Anregung

Foto 1: Teilweises Gehwegparken auf dem kurvenreichen Abschnitt der Lenbachstraße.

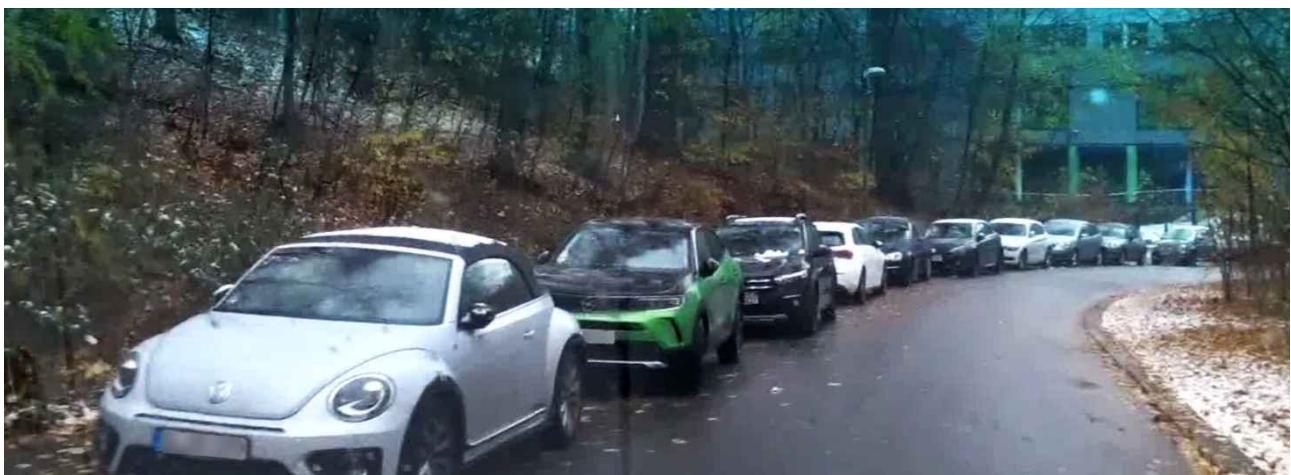
Fahrzeuge parken werktags auf dem kurvenreichen Abschnitt der Lenbachstraße teils auf der Fahrbahn, teils verkehrswidrig halbhüftig auf dem Gehweg, vgl. **Foto 1**.

Das Parken auf Gehwegen ist lt. Straßenverkehrs-Ordnung verboten (§ 2 (1) *Fahrzeuge haben die Fahrbahn zu benutzen*). Für Begegnungsverkehr ist die Fahrbahn bei Beparkung zu schmal. Dieser muß bei Gegenverkehr regelmäßig „in die Eisen“. Geparkte Fahrzeuge verdecken die Sicht auf entgegenkommende Verkehrsteilnehmer. Ausweichflächen sind nicht vorhanden.

1. In dem bewaldeten Abschnitt der Lenbachstraße zwischen Kruppstraße und Menzelerstraße wird auf beiden Fahrbahnseiten Zeichen 283  *Haltverbot* angeordnet.
2. In der Fortführung der Menzelerstraße werden die Parkmarkierungen auf dem östlichen Gehweg zwischen Nr. 1 und Garage Nr. 5 demarkiert.
